CONTROLE DE FONCTIONNEMENT

RAPPORT DE VISITE SUR LE SYSTEME D'ASSAINISSEMENT NON COLLECTIF COMMUNE DE SAUVETERRE

N° dossier : 3431 Nom de l'utilisateur : ESPERON Prénom : Patrick Adresse de l'immeuble : CH DE LA TEOULERE Commune : SAUVETERRE Section et n° parcelle(s) : ZD 0063 Date de réalisation de l'assainissement : 2000	Propriétaire de l'immeuble : Nom du propriétaire : ESPERON Prénom : Patrick Adresse : 23 R CLARAC 65500 VIC EN BIGORRE
--	---

SCHEMA DU DISPOSITIF D'ASSAINISSEMENT NON COLLECTIF

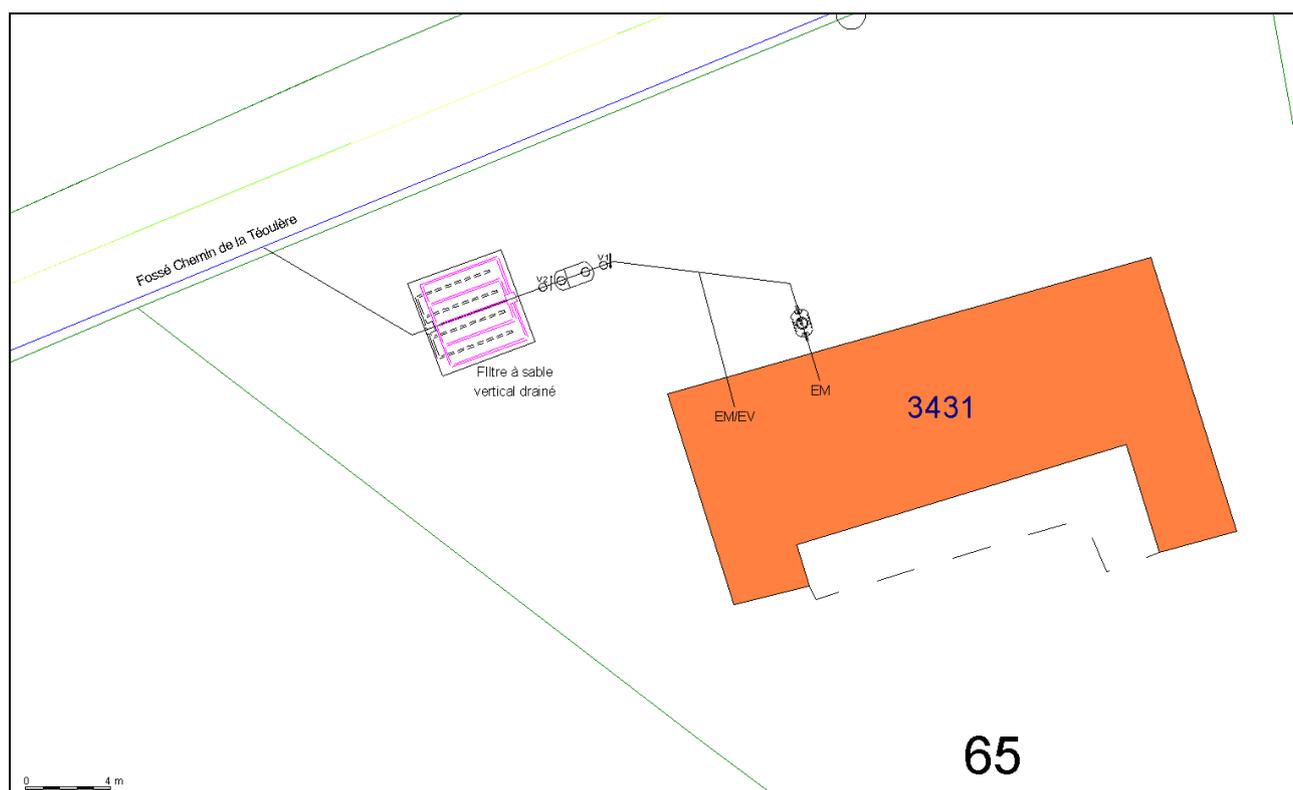
<input type="checkbox"/> Installation incomplète <input type="checkbox"/> Installation significativement sous-dimensionnée <input type="checkbox"/> Installation présentant des dysfonctionnements majeurs	Installation non conforme travaux obligatoires : (cas C) ↳ si vente travaux dans un délai de 1 an	Installation non-conforme (cas a) ↳ Travaux obligatoires sous 4 ans ↳ si vente travaux dans un délai de 1 an	Installation présentant un risque environnemental avéré Installation non-conforme (cas b) ↳ Travaux obligatoires sous 4 ans ↳ si vente travaux dans un délai de 1 an	
<input checked="" type="checkbox"/> Installation présentant des défauts d'entretien ou une usure de l'un de ses éléments constitutifs	<ul style="list-style-type: none"> - Remplir la fosse toutes eaux (remplie à moitié) - Préfiltre à entretenir - Remonter les ventilations - Nettoyer les dépôts dans le regard de répartition de la filière de traitement - Remplacer le tampon de visite du regard de collecte (dernier regard) de la filière de traitement

Pour permettre un traitement de qualité des effluents domestiques de l'habitation, il faudra prévoir de remonter les ventilations en évitant la proximité des fenêtres.

Il est important de nettoyer les matériaux filtrant (cassette) du préfiltre décoloïdeur incorporé à la fosse toutes eaux afin d'éviter le colmatage prématuré des drains. Au minimum 2 à 3 fois par an.

Il est nécessaire de remplir la fosse toutes eaux à son volume utile, ce qui permettra notamment de vérifier son étanchéité
